PREVOST

**BULLETIN DE
GARANTIE**

BG15-46

DATE :	OCTOBRE 2015	SECTION : 18 - CARROSSERIE
EXPIRATION:	OCTOBRE 2017	
SUJET :	REPLACEMENT DU DÉCALQUE DE CONTRÔLE D'ÉMISSION EPA

FIG.1 INFORMATION CORRECTE POUR LE DÉCALQUE EPA – VÉHICULE FABRIQUÉ AU CANADA MONTRÉ

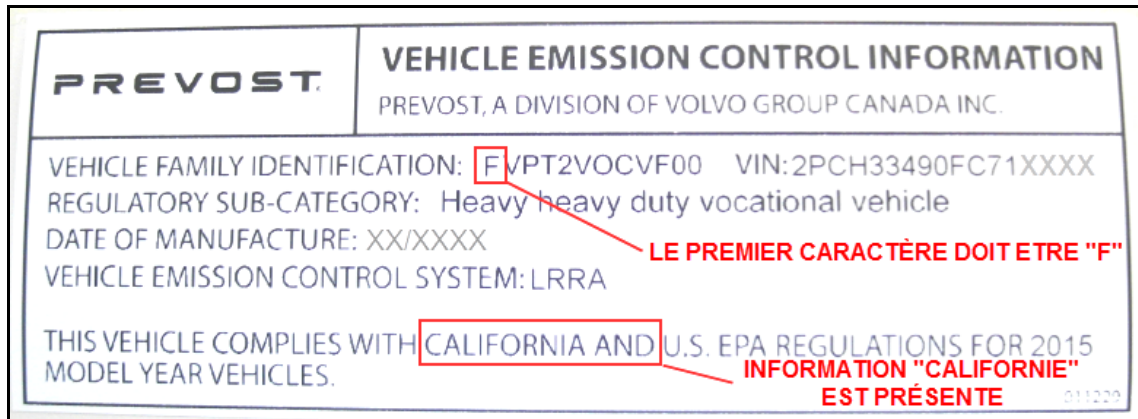
Sur les véhicules visés par ce bulletin, le décalque de l'EPA (Agence de protection de l'environnement Américaine) situé dans le compartiment moteur affiche de l'information erronée concernant les émissions polluantes du véhicule.

Plus spécifiquement, le premier caractère indiquant l'année-modèle dans le numéro d'identification de famille du véhicule est incorrect et la mention de conformité pour l'État de la Californie est manquante.

1. Valider que l'information sur le nouveau décalque EPA est correcte
 - Le numéro d'identification de famille du véhicule débute par « F » (voir Fig.1)
 - La mention de conformité pour l'État de la Californie est présente (Fig.1)
 - Le numéro d'identification du véhicule (NIV) correspond à celui sur le décalque (Fig.2)
2. Retirer le décalque EPA situé dans le compartiment moteur du véhicule (voir Fig.3). Ne pas coller le nouveau décalque par-dessus l'ancien.
3. Nettoyer soigneusement l'emplacement de toute graisse, poussière ou résidus de colle.
4. Apposer le nouveau décalque au même endroit sur le véhicule et s'assurer d'une bonne adhésion.
